Bebauungsplanaufstellungsverfahren Amberg 136 „Kennedystraße Süd 2“

Förmliche Beteiligung der Behörden und sonstigen Träger öffentlicher Belange und der Öffentlichkeit

Abwägungsvorschläge des Referats für Stadtentwicklung und Bauen

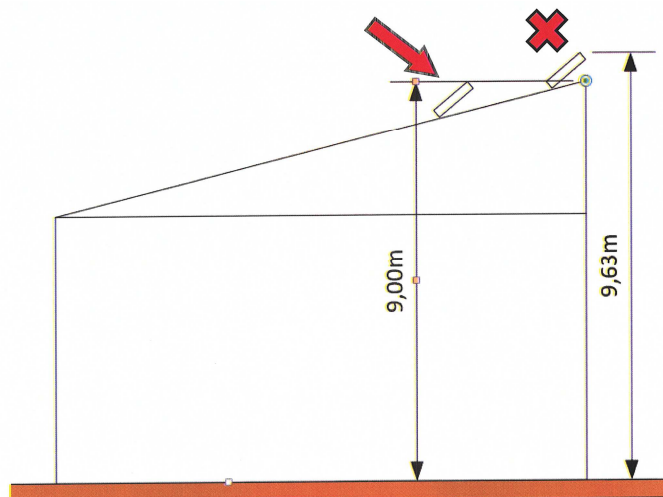
In Kapitel 6.2.1 der Anlage 5 „Begründung zum Bebauungsplanentwurf“ und Kapitel 19.4 der Anlage 4 „Entwurf des Bebauungsplans“ wird die Nutzung mit Photovoltaik mit einer Aufständering von bis zu 40° zugelassen. Die max. Firsthöhe wird in Kapitel 3.5 der Anlage 4 auf max. 9m festgesetzt.

Durch fehlende ergänzende Regelungen kann so die Gebäudehöhe über 9,5 m Höhe anwachsen und so die vermutlich gewünschte Begrenzung ggfs. aushebeln.

Wir schlagen daher vor, die max. Gebäudehöhe inklusive Photovoltaik-Anlagen auf max. 9m zu begrenzen. Eine ggfs. aufgebrachte Photovoltaik sollte auf der Dachfläche entsprechend niedriger platziert werden.

Der Hinweis wird berücksichtigt. Die Planung wird insoweit geändert, dass die maximale Firsthöhe auch für PV- und Sonnenkollektoren gilt.

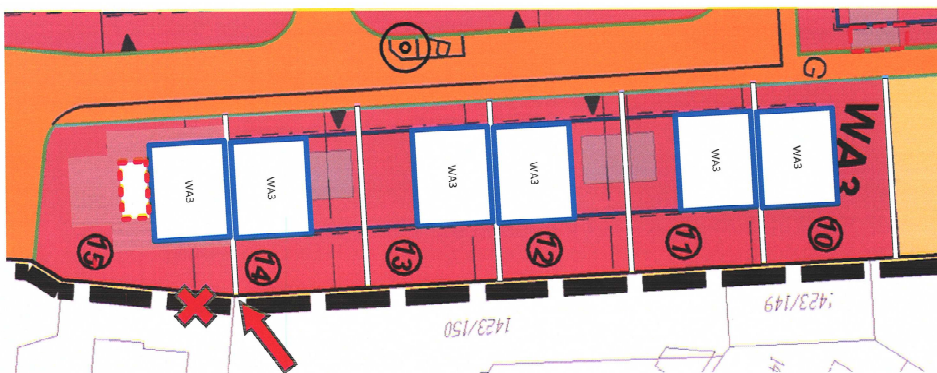
Grundstück 14 und 15 grenzen mit an ihrem östlichen Grenzpunkt nicht an der Grenze zwischen Flurstück 1415/10 und 1423/150, sondern versetzt am Flurstück 1415/10. In dieser hinteren Lage besteht die Tendenz einer unansehnlichen Grenzbebauung mit Nebengebäuden, die durch die versetzte Grenze der Grundstücke 14 und 15 deutlich in den südlichen Bereich hineinragt.

Dies könnte vermieden werden, wenn ein gemeinsamer Grenzpunkt zwischen den Grundstücken 14 und 15 sowie den Flurstücken 1415/10 und 1423/150 festgelegt wird (siehe dazu auch die Anlage Nr. 1), wo insbesondere Gartenhäuser direkt aneinander anschließen.

Der dadurch entstehende größere Flächenanteil des Grundstücks 15 könnte z.B. durch folgende Maßnahmen kompensiert werden:

1. gleichmäßige Verringerung des Flächenanteils der Grundstücke 10-14
2. Umwandlung der Grundstücke 10-14 in 3-4 Einzelhausgrundstücke

Die Grundstücksgrenze zwischen der Parzelle 14 und 15 wird nicht geändert.

Ziel der Parzellierung war es, Grundstücksgrößen zu generieren, die eine für Doppelhaushälften nachgefragte Größe aufweisen. Bei einer Verschiebung der Grenze würde Parzelle 15 zu groß und Parzelle 10-14 zu klein werden.

Eine Bebauung mit Einzelhäusern ist hier nicht beabsichtigt, da es eine hohe Nachfrage nach Doppelhaushälften gibt und sich die Parzellen 10-15 besonders städtebaulich für Doppelhausbebauungen eignen.
